リコール届出一覧表

リコール届出日:令和5年2月3日

リコール届出番号	5276	リコール開始日	令和5年2月3日
届出者の氏名又は名称	酒井重工業株式会社 代表取締役社長 酒井一郎 ( 問合せ先:品質保証部 TEL 0480-52-6407 )		
不適合の部位(部品名)	燃料噴射装置(サプライポンプ)		
基準不適合状態にあると認める構造、装置又は性能の状況及びその原因	グレーダの燃料噴射装置において、圧力制御バルブ(PCV)をサプライポンプに固定するボルトの軸力が不足しているものがある。そのため燃料配管から伝わる振動や燃料の圧送圧など、サプライポンプに加わる作用力によってボルトが緩み、最悪の場合、ボルトが折損してサプライポンプから燃料が漏れるおそれがある。		
改善措置の内容	全車両、サプライポンプを対策品に、燃料配管を新品に交換する。		
不具合件数	2件	事故の有無	無し
発見の動機	市場からの情報による		
自動車使用者及び自動車特定整備事業者等に周知させるための措置	・使用者:直接電話またはダイレクトメール等により連絡する。 ・自動車特定整備事業者等:使用者を把握しており、周知のための措置はとらない。 ・改善実施済車には、車両型式銘板付近に No.5276 のステッカーを貼付する。

# 改善箇所説明図

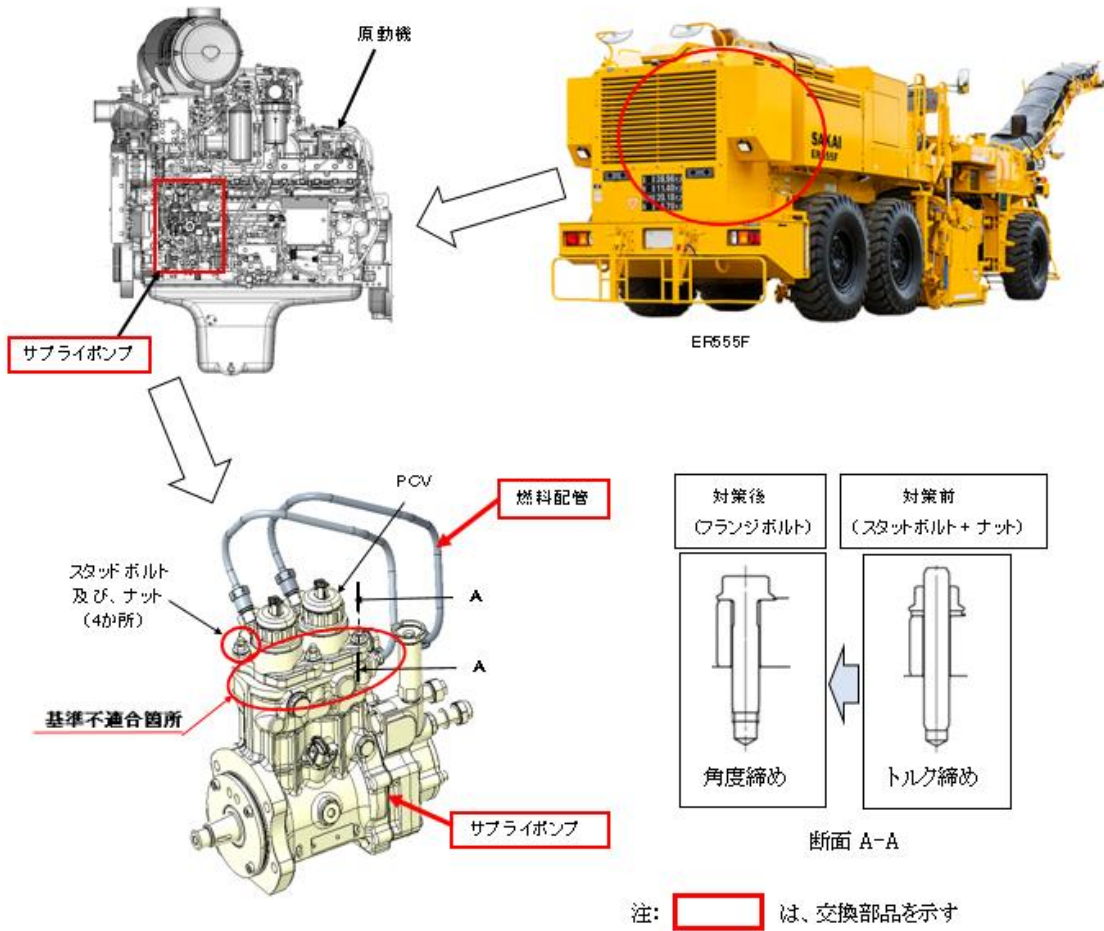
グレーダの燃料噴射装置において、圧力制御バルブ(PCV)をサプライポンプに固定するボルトの軸力が不足しているものがある。そのため燃料配管から伝わる振動や燃料の圧送圧など、サプライポンプに加わる作用力によってボルトが緩み、最悪の場合、ボルトが折損してサプライポンプから燃料が漏れるおそれがある。

全車両、サプライポンプを対策品に、燃料配管を新品に交換する。

PCVを固定するボルトの形状で識別する。
